改善箇所説明図

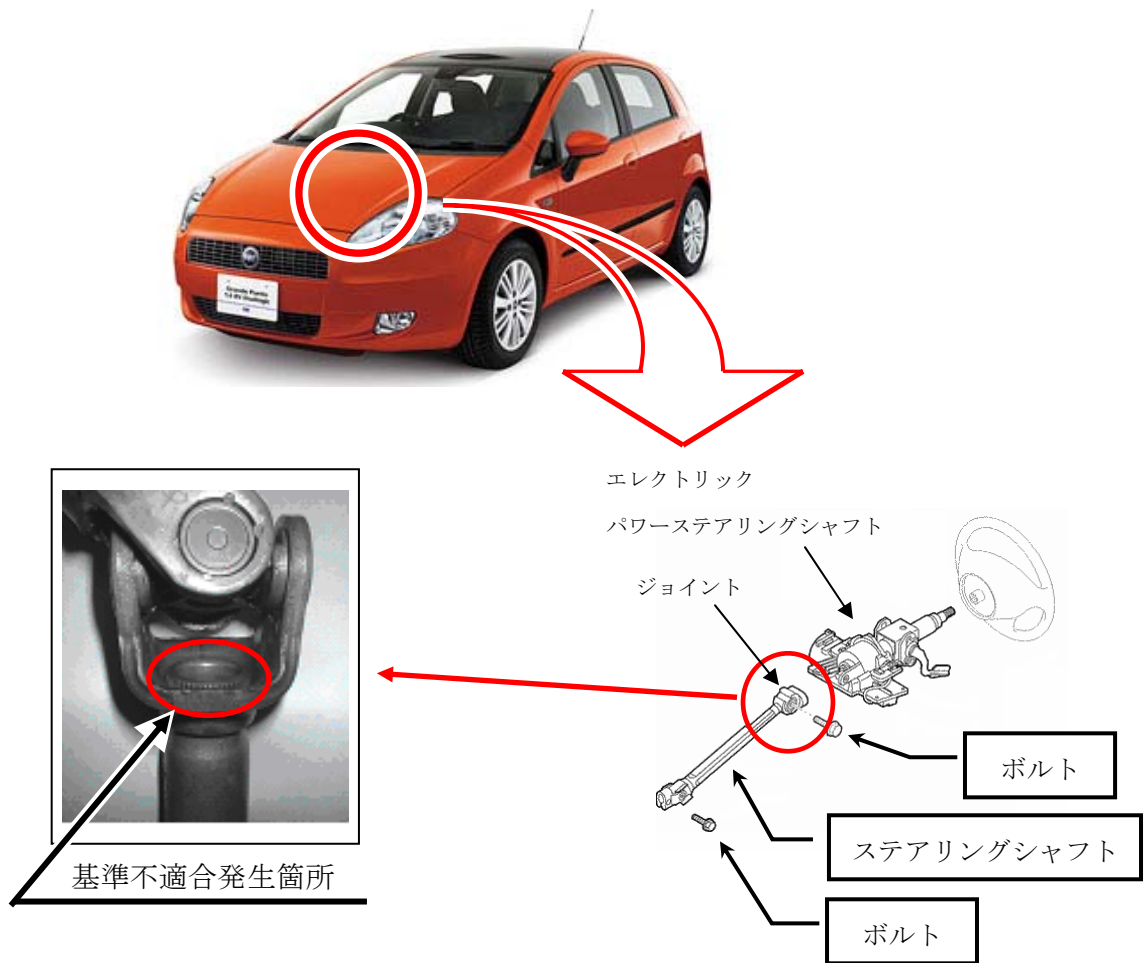
基準不適合発生箇所

ステアリングシャフトとステアリングジョイントの組み付け工程が不適切なため、シャフトとジョイントの勘合部がかしめられていないものがある。そのため、そのままの状態で使用を続けると勘合部がゆるみ、異音が発生し、最悪の場合、シャフトが外れ、操舵不能となるおそれがある。

改善の内容：全車両、ステアリングシャフトを対策品と交換する。

識別：ステアリングシャフトに白ペイントを塗布する
